INFORME DE HITO DE CONTROL
N° 4786-2024-CG/GRIC-SCC

“AFIANZAMIENTO HÍDRICO DE LA CUENCA DEL RÍO GRANDE – SANTA CRUZ – PALPA, SEGUNDA ETAPA: INFRAESTRUCTURA DE RIEGO SANTA CRUZ, PROVENIENTE DEL PROYECTO DE AFIANZAMIENTO HÍDRICO DE LA CUENCA DEL RÍO GRANDE – SANTA CRUZ - PALPA”

HITO DE CONTROL N° 10
“EJECUCIÓN CONTRACTUAL – MES 10”

PERÍODO DE EVALUACIÓN
DEL 12 AL 18 DE MARZO DE 2024

Imagen n.º 9

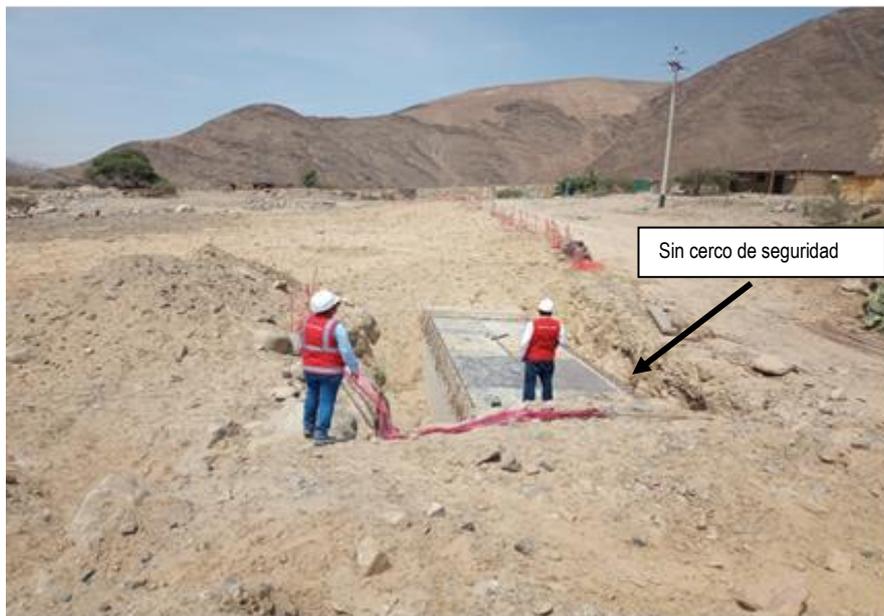
Se pudo observar en el lugar de la obra, el 14 de marzo de 2024, en las coordenadas UTM 18L0486085, 8417882, se encuentra un tramo del canal rectangular de concreto de 9 m, el cual no está techado con concreto, presenta fierros expuestos en forma de bastón, además los laterales del canal no están rellenos, los que presentan una profundidad aproximada de 2m, desde el nivel de terreno natural, lo que al no contar con cerco de protección (malla de seguridad), podría causar accidente ante una caída, de las personas que vivan en las viviendas aledañas, esta situación se deja constancia en el acta de inspección física n.º05-2024-CG/GRIC-SCC-PETACC, asimismo se muestra la imagen siguiente:

Se observa que en este punto no presenta cerco Perimétrico o malla de seguridad,
